| Tech. Information Nr. | 2452 / 2022 |
| Thema: | Anschluss Brandmelder an FLM-420-I8R1-S - Verwendungsart „Feuer“ |

| Kurzbeschreibung: | Einschränkungen beim Anschluss von Geräten an FLM-420-I8R1-S mit Verwendungsart „Feuer“ |

FCS-LHD-2EN

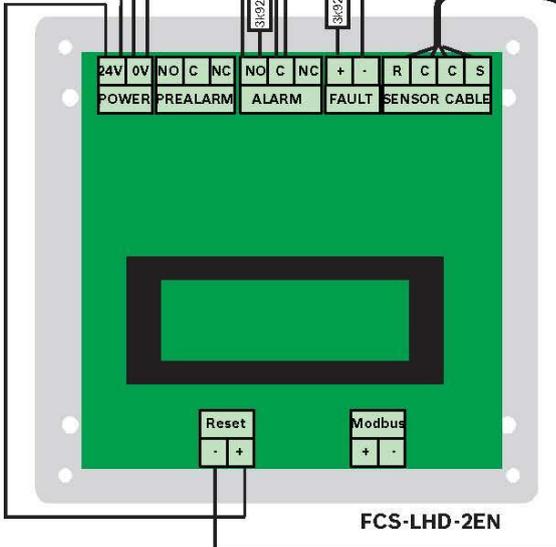
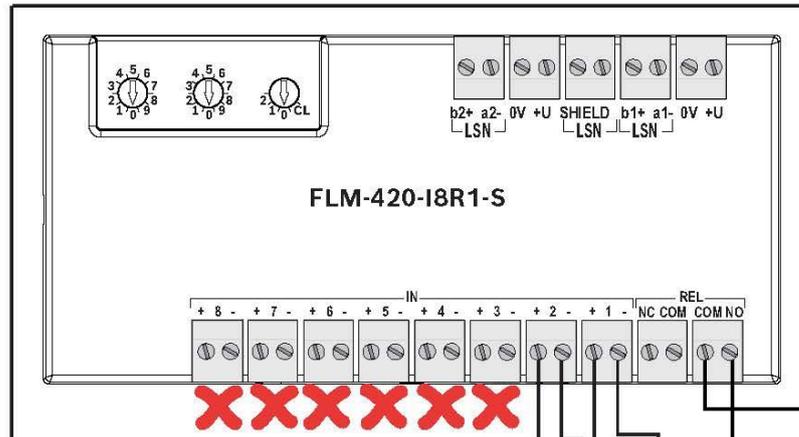
Folgende Einschränkungen müssen bei der Verwendung des FCS-LHD-2EN beachtet werden:

- Es kann **nur eine Alarmzone pro I8R1** verwendet werden
LHDs können nur von derselben logischen Gruppenadresse verwendet werden
- **Voralarmfunktion von FCS-LHD-2EN darf nicht verwendet werden**
Es können nur Alarm und Fehler des FCS-LHD-2EN erkannt werden
- **Maximal 200 LSN-Geräte inkl. max. 2 EOL-Module**
Der LSN-Bus ist auf 200 LSN-Geräte mit max. 2 EOL-Modulen beschränkt

- **Folgende Einstellungen für die Leitungsüberwachung mit EOL-Widerstand (3,9 kΩ) müssen verwendet werden**
Kurzschluss: $R < 800 \text{ Ohm}$
Ruhe: $1500 \text{ Ohm} < R < 5500 \text{ Ohm}$
Unterbrechung: $R > 85000 \text{ Ohm}$
